Etude de circulation - Le Pellerin

- Expertise circulation

Rapport complet

22/11/2024

Un trafic limité sur la rue de la Genolière, mais des excès de vitesses constatés

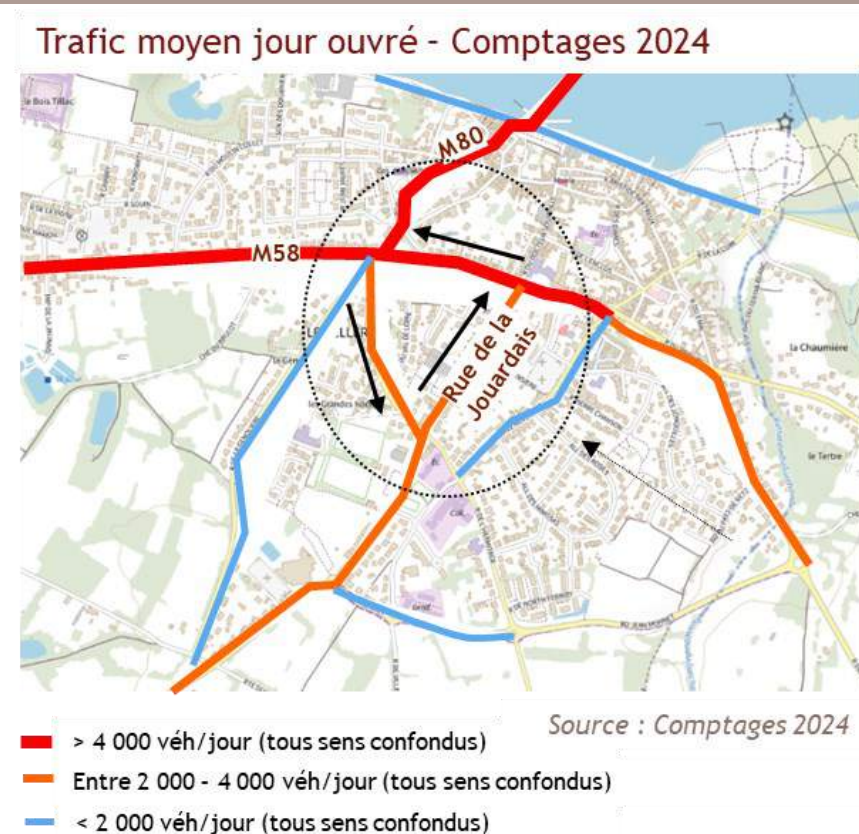
- Des niveaux de trafic limités rue de la Genolière : Entre 650 et 800 véh/j selon le sens de circulation, soit 60 à 80 véh/h aux périodes de pointe
 - Sens Nord > Sud : **un trafic 3,4 fois plus important** sur la rue des Cadeniers que sur la rue de la Genolière
 - Sens Sud > Nord : **un trafic 2,9 fois plus important** sur la rue de la Jouardais que sur la rue de la Genolière
- Des niveaux de trafic cohérent rue de la Genolière. Un flux de transit restant possible, mais limité

- La rue de la Genolière est limitée à 30 km/h, avec des aménagements visant à réduire la vitesse (plateaux surélevés, chicanes...)
- Le **taux de non-respect de cette limitation de vitesse est de 97% dans la section sud**, avec une V85 à 51 km/h.

→ Proposition pour l'abaissement des vitesses, et pour diminuer l'attrait pour un potentiel flux de transit : Etendre les aménagements permettant un apaisement de l'axe sur la partie sud de la rue

Evaluation des incidences sur la circulation motorisée

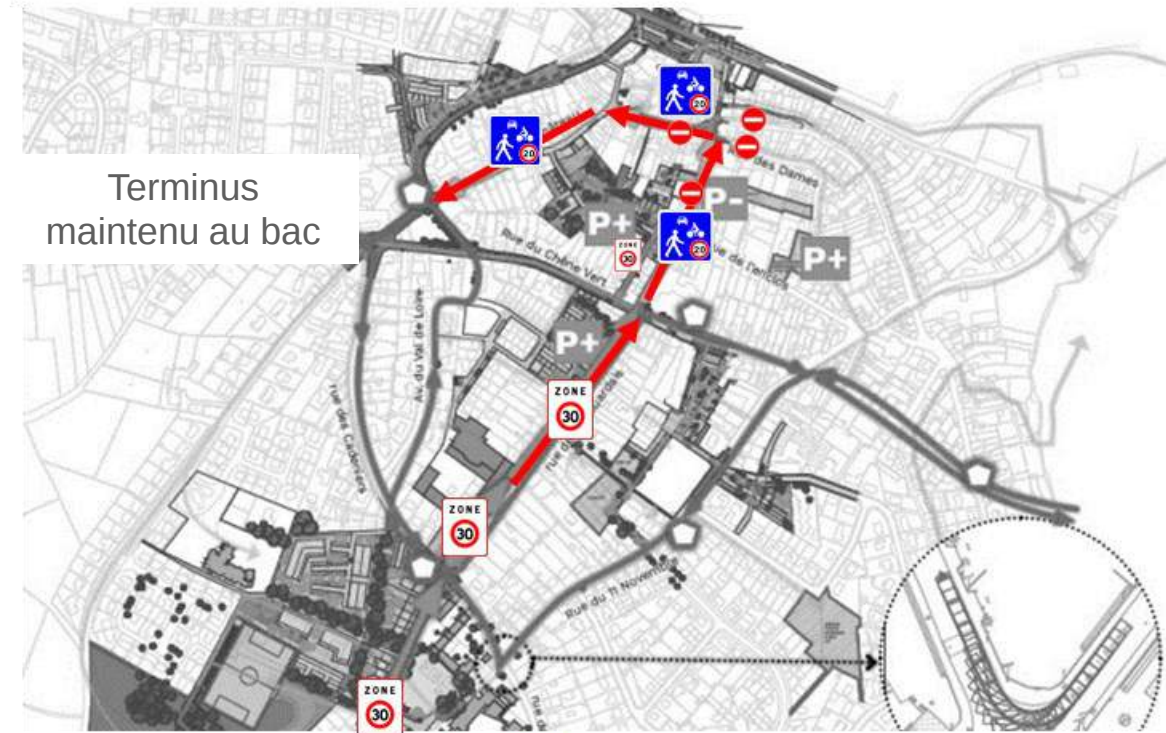
- Quelle(s) conséquence(s) de la mise à sens unique sur la circulation de la commune ?
- Les aménagements proposés sont-ils cohérents avec la hiérarchisation et l'apaisement des voies ?

Recommandations complémentaires - rue de la Jouardais

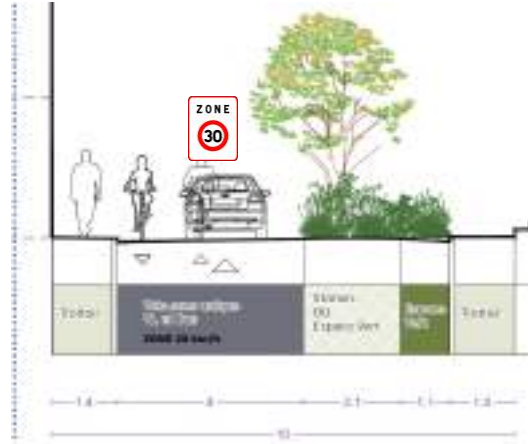
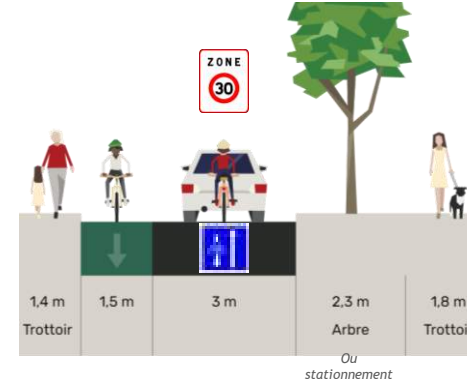
- Réduire la voie de circulation à 3 m, formaliser le double sens cyclable par une bande cyclable de 1,5 m. **Uniquement si mise à sens unique y compris pour les bus !**
- Elargir les trottoirs à 1,8 m côté est pour un meilleur confort des déplacements piétons, avec toutefois une réduction des espaces verts.

Discontinuité vélo : Passage à double-sens de circulation sur la section au niveau de l'Intermarché → **Réinsertion des cyclistes sur la chaussée (renforcer la signalisation et le marquage au sol)**

Scénario B : Passage par la rue du 11 novembre

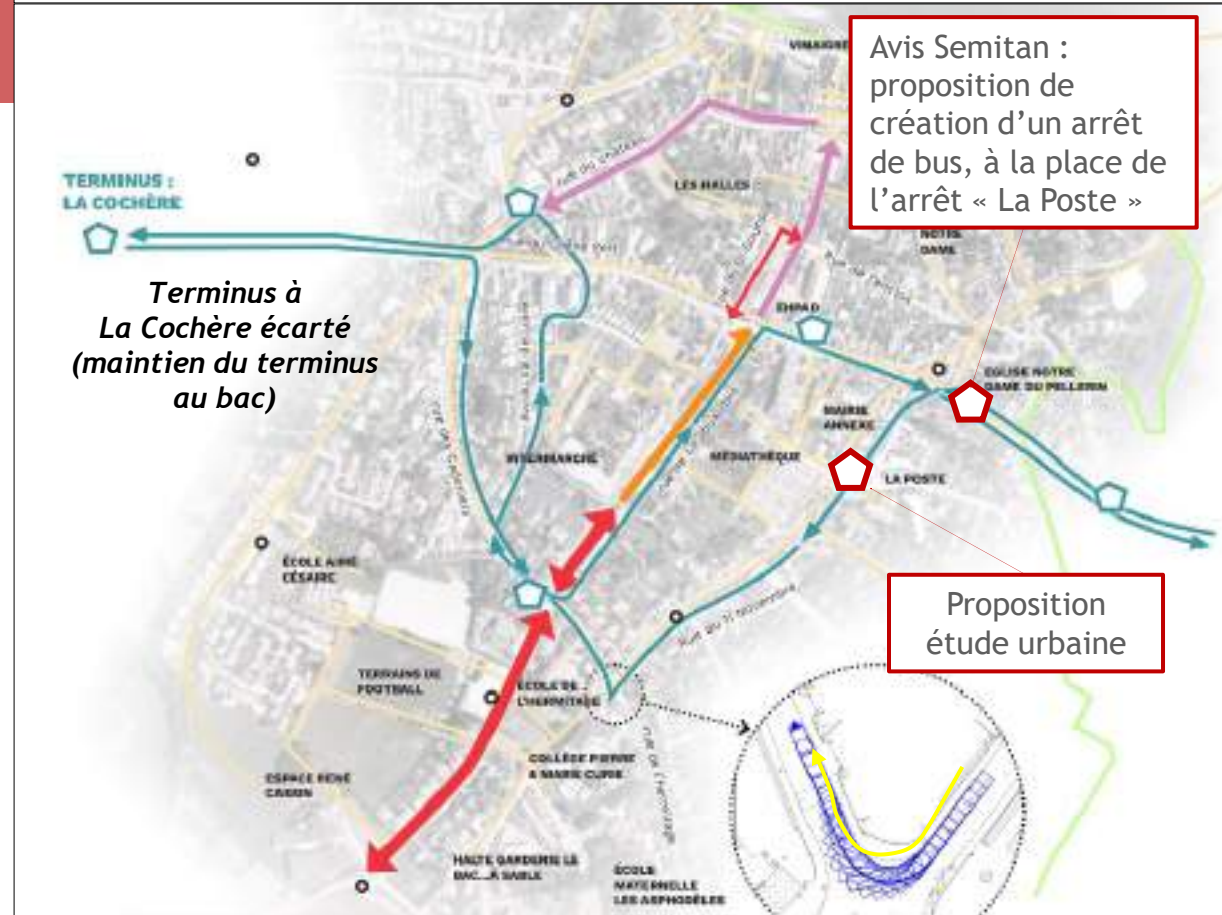
Proposition de l'étude urbaine : Transfert de l'arrêt tour Eiffel (vers le bac) sur la rue du 11 novembre

- ⚠ **Trottoirs étroits ne permettant pas l'aménagement d'un arrêt accessible PMR**

Proposition de la Semitan : Aménagement d'un quai bus sur la rue du Prieuré (proche de l'intersection avec la rue du 11 novembre).

- ⚠ **Espace ne permettant pas d'aménager un quai 100% accessible en l'état actuel (présence d'une entrée charretière).**

- Scénario B : Mise à sens unique de la rue de la Jouardais - Passage des bus par la rue du 11 novembre

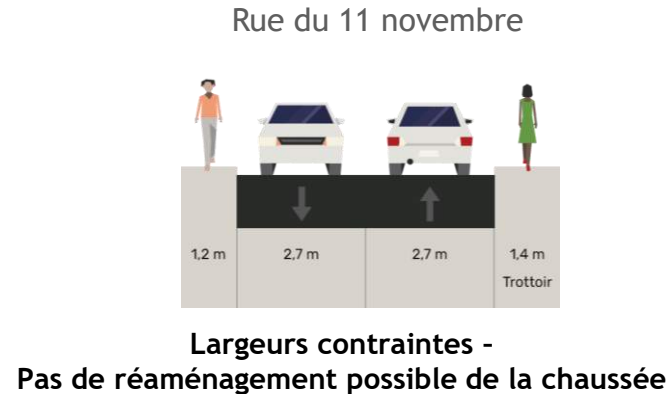
- Reprise du revêtement de la chaussée pour permettre le passage des bus.
- Largeurs contraintes sur la rue du 11 novembre : Interdire le passage des poids-lourds dans le sens Sud->Nord pour éviter les croisements PL/PL.

- 200 m de distance entre les 2 arrêts « Tour Eiffel » (3 min à pied).
Recommandation d'un **jalonnement piéton** (signalétique verticale et horizontale) via l'allée Frédéric Chopin, par la médiathèque, ainsi que la mise en place d'un **cheminement piéton continu** (1,8 m min de large conseillé).

Rue de la Jouardais

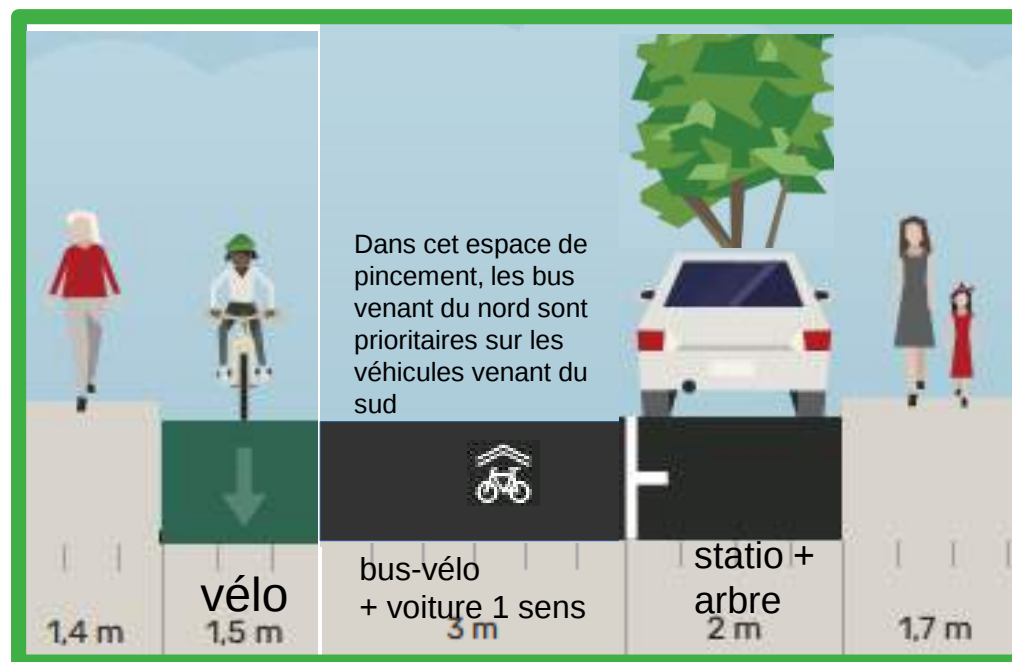
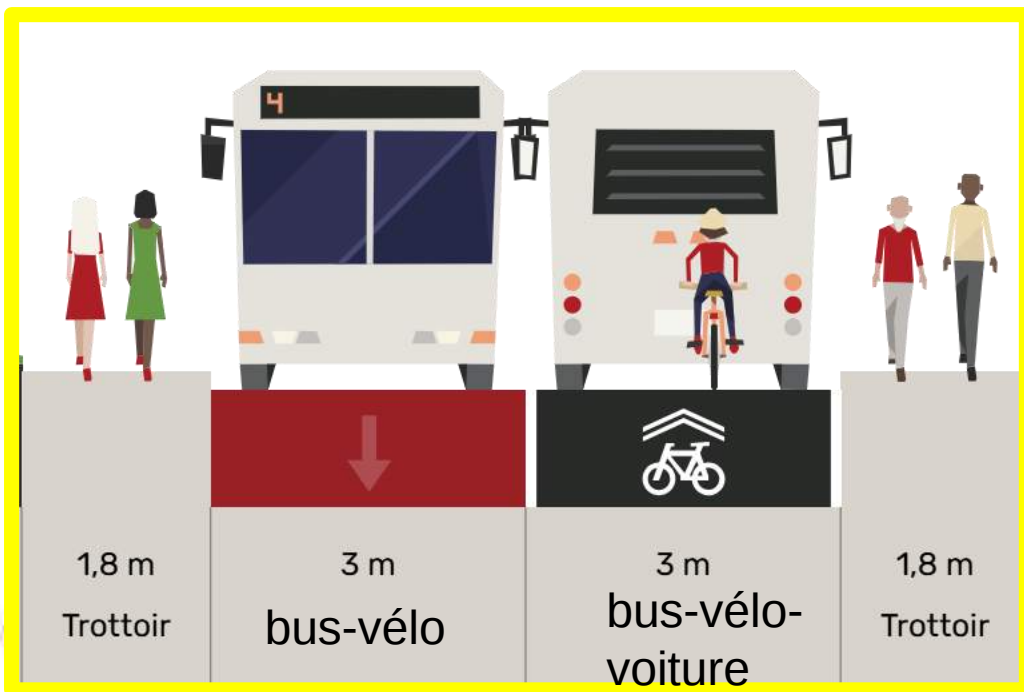
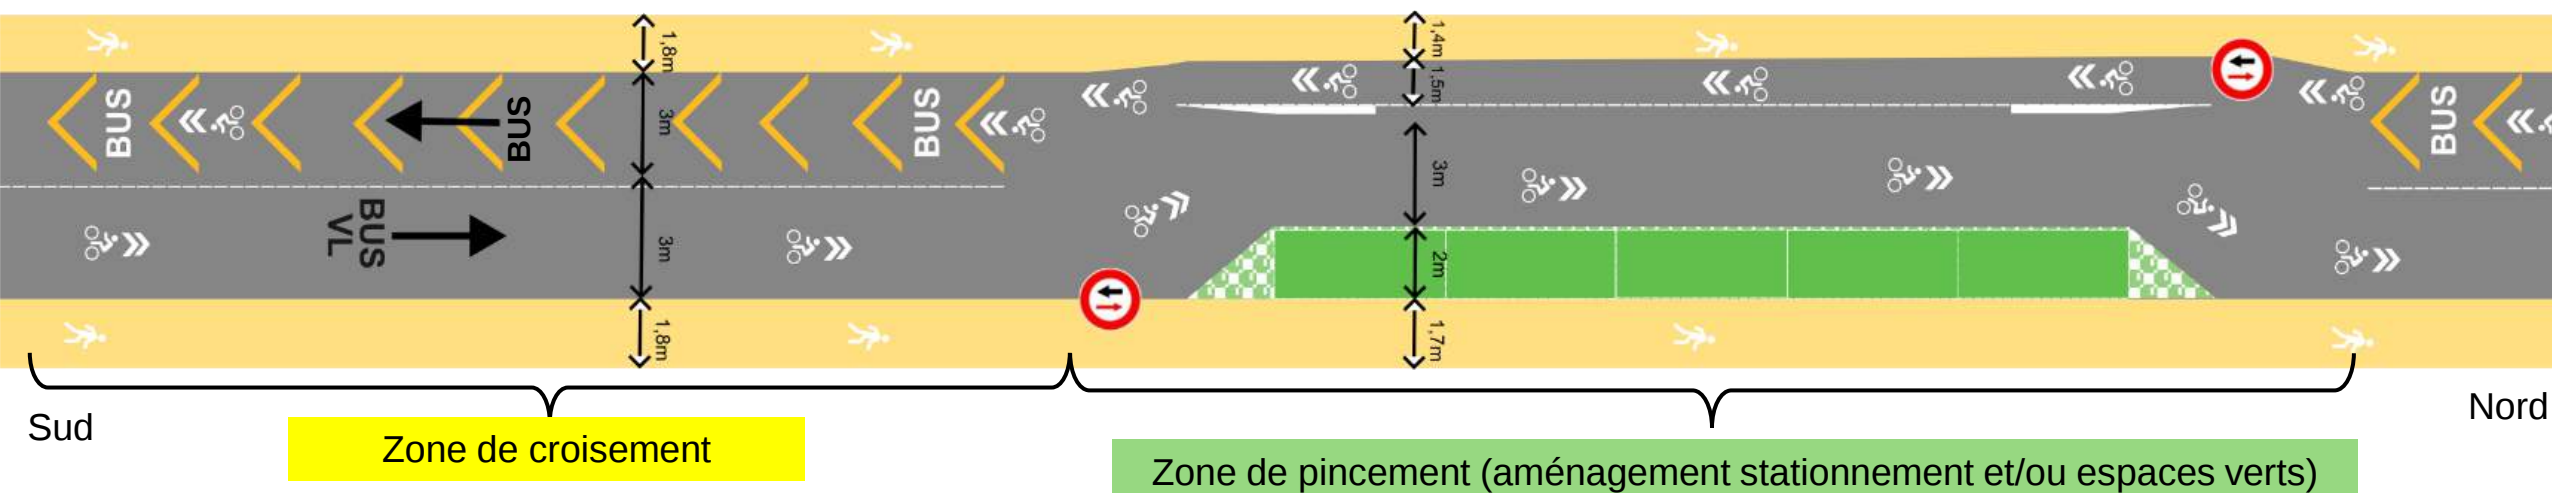
Scénario validé
COPIL 09/11/24**Scénario C:** sens unique voiture, double-sens bus-vélo, écluses stationnement et végétalisables progressivement

- Conserver au minimum 30 m de zone de croisement entre et avant les écluses
- Sens Nord → Sud : Aménagement cyclable marqué au droit des pincements
- Sens Sud → Nord : Inciter les cyclistes à circuler au centre de la chaussée, par des pictogrammes vélo au sol

Réaménagement de la place du Commandant l'Herminier

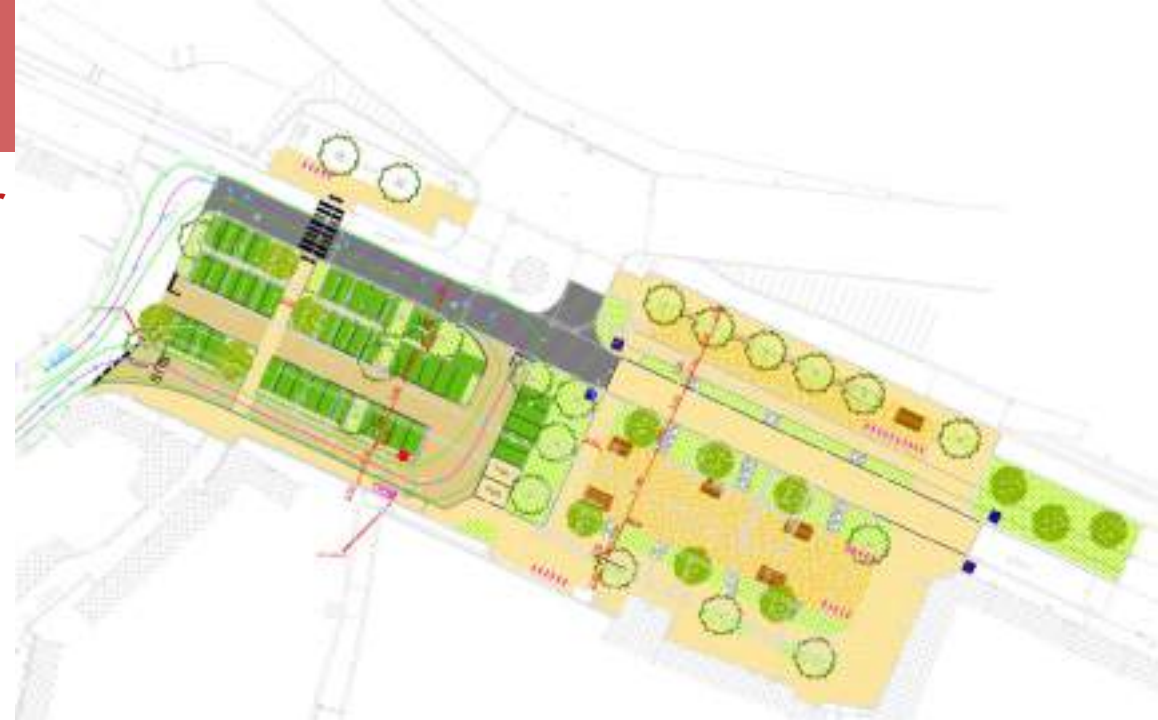
46 + 2 PMR (contre 61 actuellement)

- **La jauge prévue de 48 places est cohérente avec l'analyse de l'enquête et n'impactera pas le fonctionnement actuel**, avec un report vers la rue du Port Chassé, du Quai du Dr Provost, et du parking des Halles. Environ **51 places disponibles** à proximité de la place du Commandant l'Herminier (à moins de 5 min à pied).

Bilan du stationnement dans le périmètre de l'étude urbaine

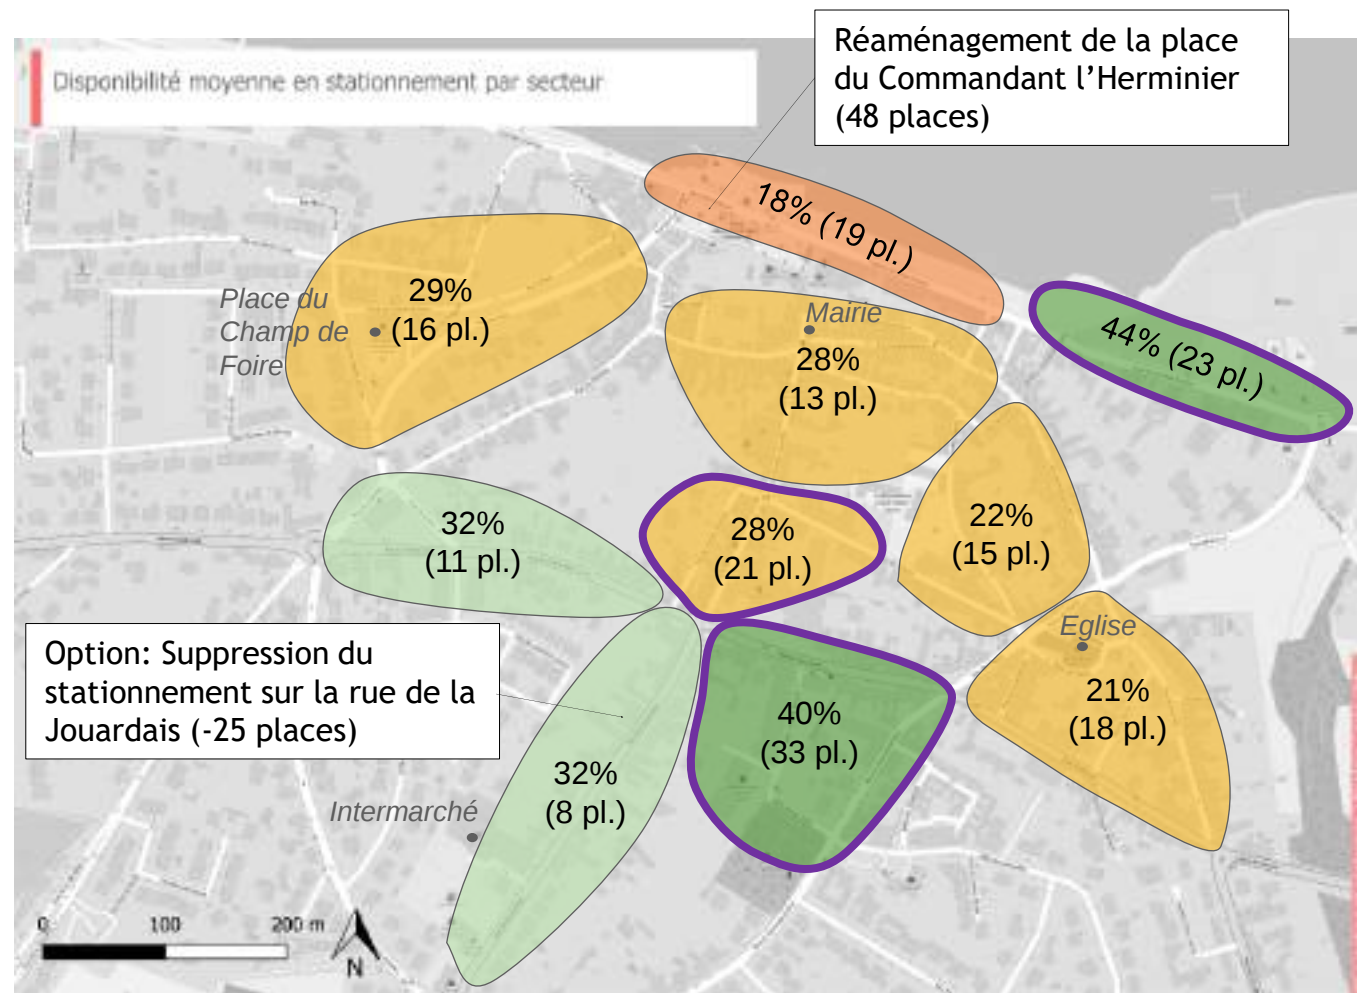
- Places existantes : 566 places
- Places projetées : 565 places incluant les
 - **-13 places** sur la place du commandant l'Herminier
 - **-11 places** (suppression des places de stationnement en amont des traversées piétonnes - loi LOM)

OPTION : Suppression totale du stationnement sur la rue de la Jouardais : **-25 places supplémentaires** (Suppression <5% de l'offre de stationnement projeté)

En semaine, l'enquête stationnement révèle qu'environ **240 places sont disponibles sur les zones enquêtées** de la commune, soit suffisamment pour absorber la diminution d'offre

Proposition de jalonnement pour rediriger les flux depuis/vers les bacs

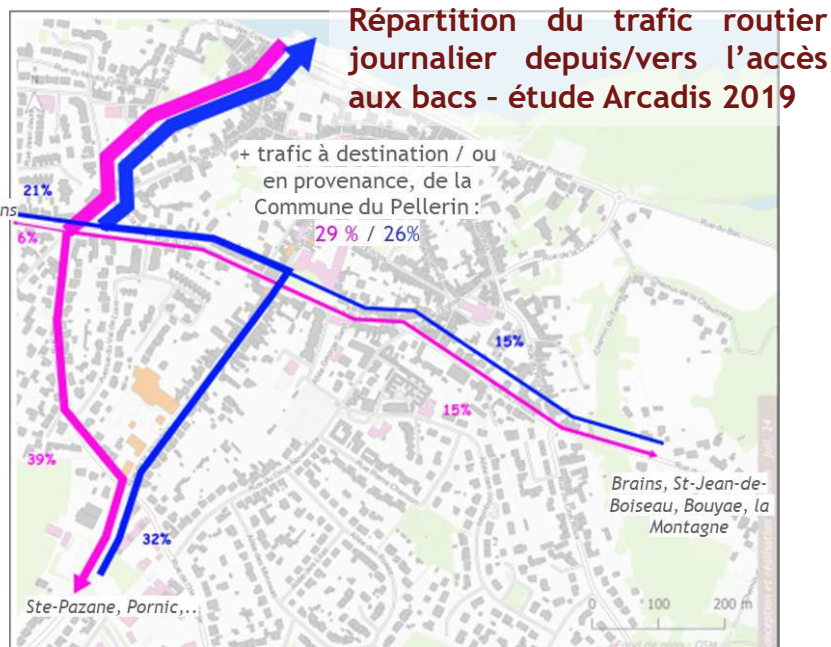
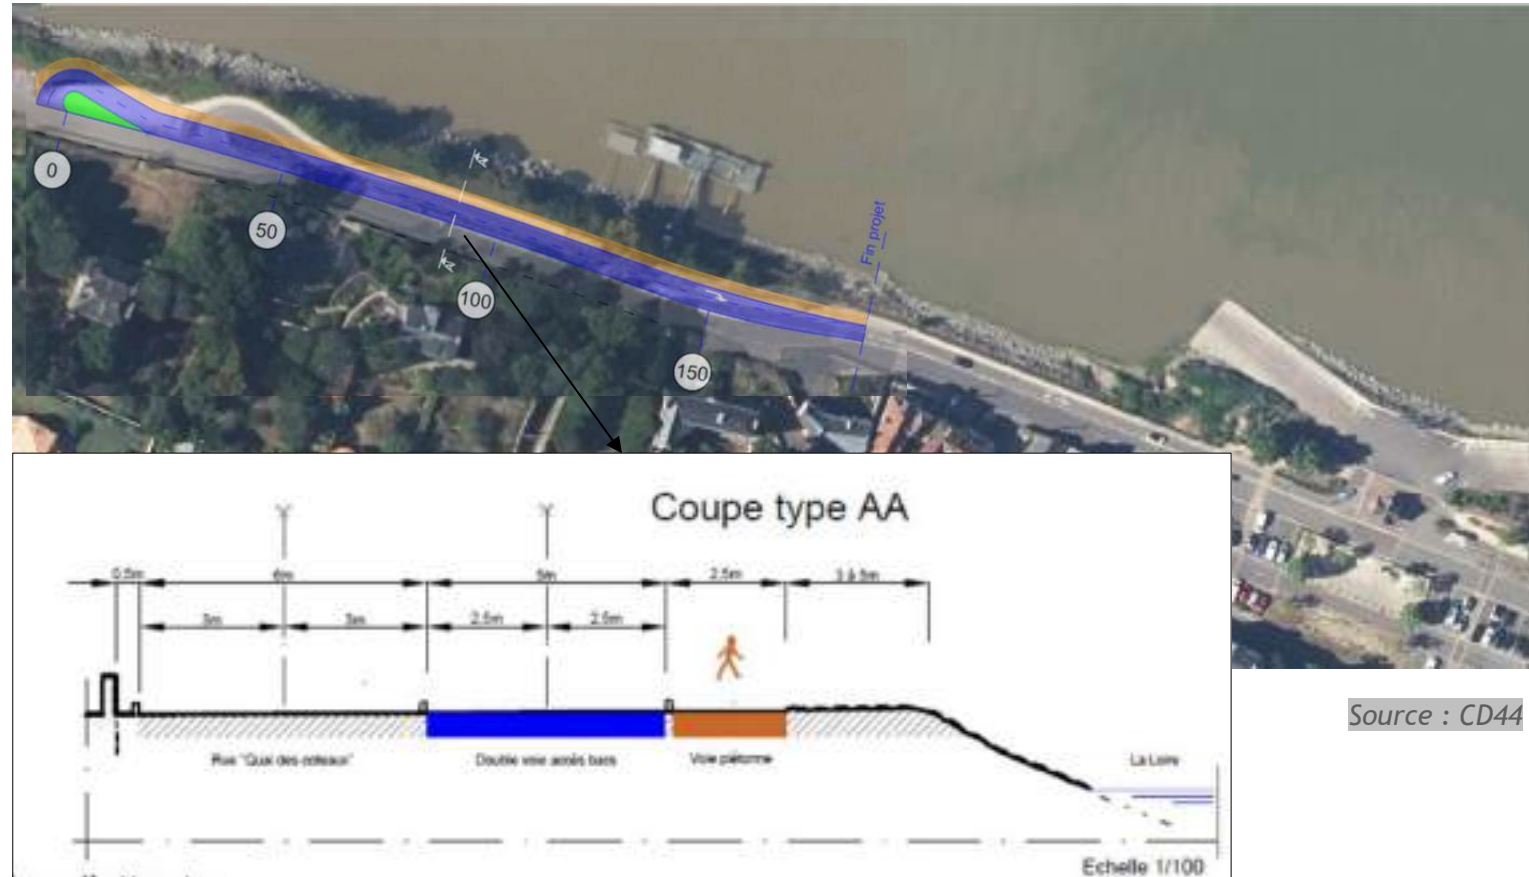
- Option déconseillée : Réorientation de l'ensemble du trafic routier (environ 250 véh/h pour les 2 sens confondus) sur des rues n'ayant pas vocation à accueillir tout le trafic du bord de Loire et notamment la totalité du flux de sortie du bac : rue de la Cure, rue du 8 Mai, rue de Bel Air.

- 3 axes de déplacements principaux depuis /vers la rue du Port Chasse : rue de la Jaunaie (M58 Ouest) ; Rue de la Jouardais / rue des Cadeniers (M80) ; Rue du Chêne Vert (M58 Est)
- 15% du trafic en provenance de l'est du territoire → Possibilité de réorienter ce trafic sur la rue du 8 Mai et la rue de la Cure pour désengorger la M80 (Hiérarchisation : rue principale de catégorie B).
- 26% à 29% des flux en provenance ou à destination de la commune du Pellerin → potentiel cyclable à développer
